**OSSERVAZIONI A VALERE ANCHE QUALE PARERE
CON ESPRESSO RIFERIMENTO ANCHE ALLE “INTEGRAZIONI DOCUMENTALI
RELAZIONE DI RISPOSTA ALLE OSSERVAZIONI ALLA DOCUMENTAZIONE
PROGETTUALE DOC. MASE – 2024 -0022139 – 22102 EO DE GN R 09 0010 B, 2024 -
0022139 – 22102 EO DE GN R 09 0011 ” NONCHÉ IN RELAZIONE ALLA PRESA IN
CARICO E RISPOSTA ALLE INTEGRAZIONI RICHIESTE DALLE REGIONI (IN PRIMIS
LA REGIONE PIEMONTE RELAZIONE DI RISPOSTA ALLE OSSERVAZIONI ALLA
DOCUMENTAZIONE PROGETTUALE 22102 EO DE GN R 09 0018 B - D.G.R. N. 1C-
81CC/2024/XI DEL 12/02/2024, RISULTANTE DELLA SEDUTA N. 430 AVENTE COME
OGGETTO IL “PARERE EX ART. 23 DEL D.LGS. 152/200C E S.M.I. NELL’AMBITO DELLA
VALUTAZIONE DI IMPATTO AMBIENTALE DI COMPETENZA STATALE RELATIVA AL
PROGETTO DI REALIZZAZIONE DI UN IMPIANTO EOLICO DI POTENZA PARI A 43,4 MW
PRESENTATO DA WINDTEK SRL NEI COMUNI DI CAIRO MONTENOTTE, CENGIO (SV)
E SALICETO (CN). PARTE PIEMONTESE. [ID: 10C8C]”.)**

- Osservazioni in merito alla documentazione di “integrazione sulla produttività del
progetto - studio ventosità “

Figura 16: Radar Bric della Croce (TO), posto a circa 79 km da Aerogeneratore 7

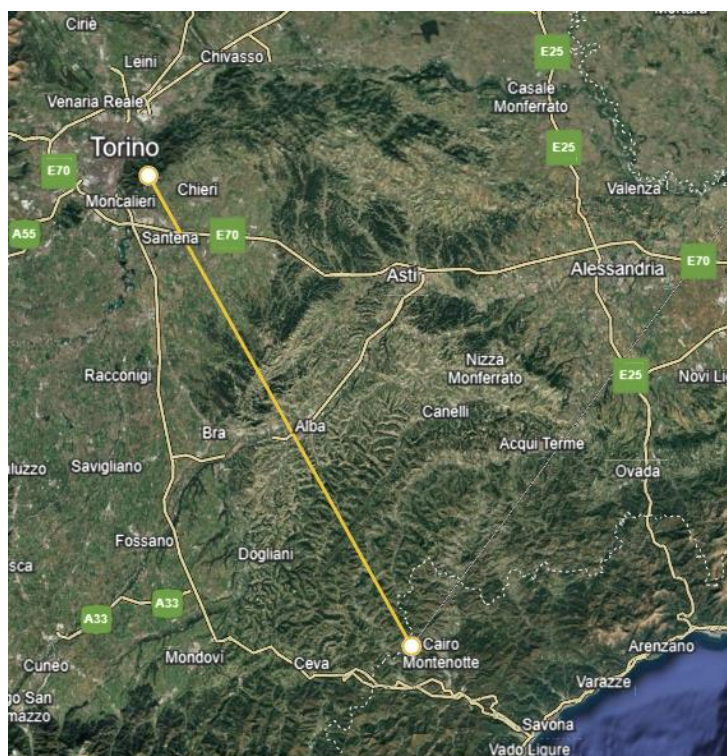
Arpa Piemonte gestisce il radar di **Bric della Croce (TO)** posto a 79 km dal parco eolico e, in collaborazione con Regione Liguria, il radar di **Monte Settepani (SV) posto a soli 18 km dall'Aerogeneratore 7 del Parco Eolico Monte Cerchio**. Entrambi i sistemi sono di tipo Doppler e polarimetrici. I radar effettuano una scansione di tipo volumetrico ogni 5 minuti. Il volume risultante delle scansioni in formato polare (distanza, azimuth, elevazione) viene inviato al Centro Funzionale per le successive elaborazioni.

Figura 17: Frapposizione del Parco Eolico Monte Cerchio con i due Radar gestiti da Arpa Piemonte.

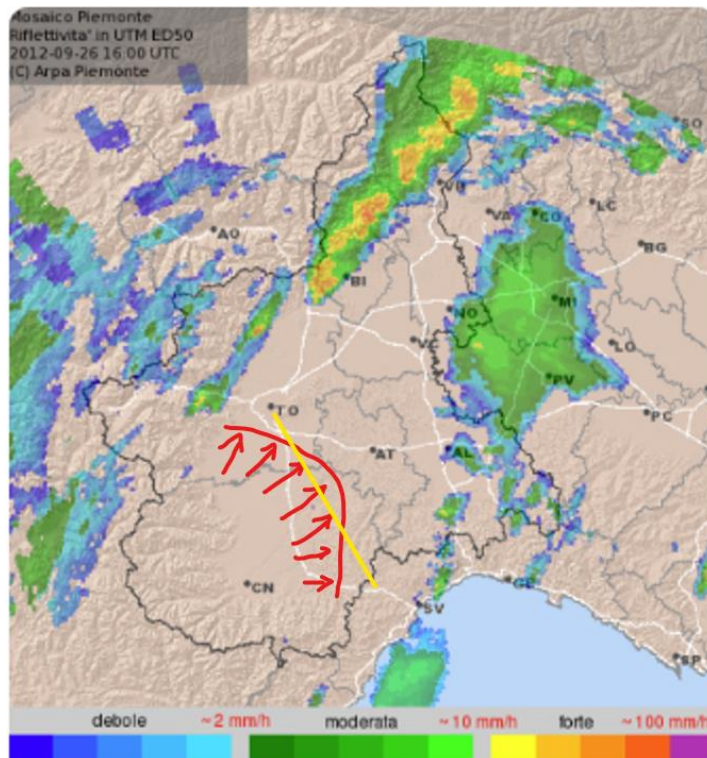
Il parco Eolico Monte Cerchio, come illustrato nella seguente immagine, si **frappone tra i due Radar gestiti da Arpa Piemonte**, in quello che è un noto corridoio delle perturbazioni provenienti dal nord-ovest della penisola. Questo per sottolineare che il disturbo generato ai Radar dall'installazione del parco eolico porterà a falsi eco e quindi a disturbare l'analisi dei dati per la correttezza delle previsioni meteorologiche.

Posizione approssimativa del ponte non considerato dal Preponente.

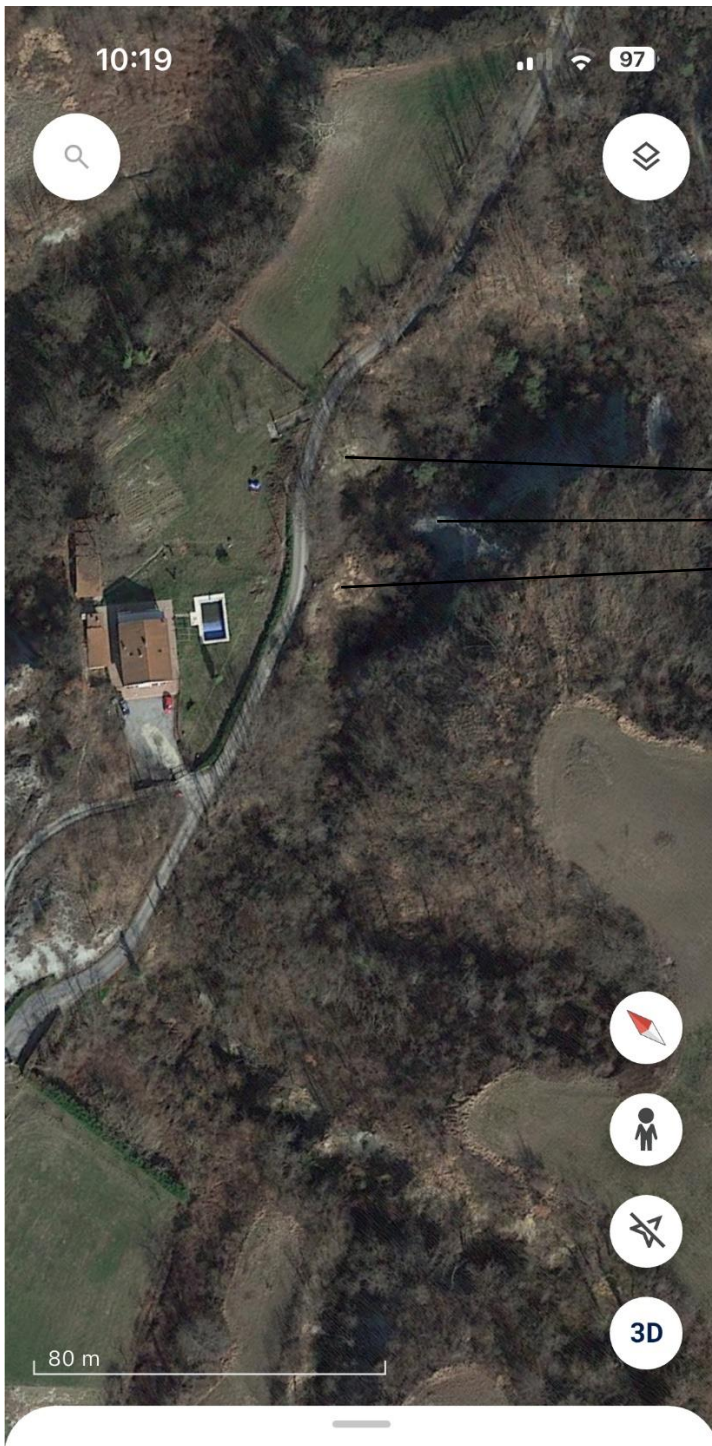
A ciò si deve aggiungere che l'omessa presa in considerazione del rio di cui sopra ha fatto sì che il proponente "non si sia accorto" dell'esistenza di un ponte di ridotte dimensioni (quanto a larghezza della carreggiata tanto è vero che la linea rossa tracciata dallo studio Bauducco prevede di raddoppiare

Il ponte in questione presenta inoltre un sedime stradale che oltre ad essere pressoché la metà di quello indicato come realizzando dalla linea rossa tracciata del proponente, risulta avere in corrispondenza del suo baricentro una angolazione che non risulta permettere il passaggio in sicurezza di mezzi d'opera di sorta come risulta dalle fotografie del ponte (cfr. all. 5)
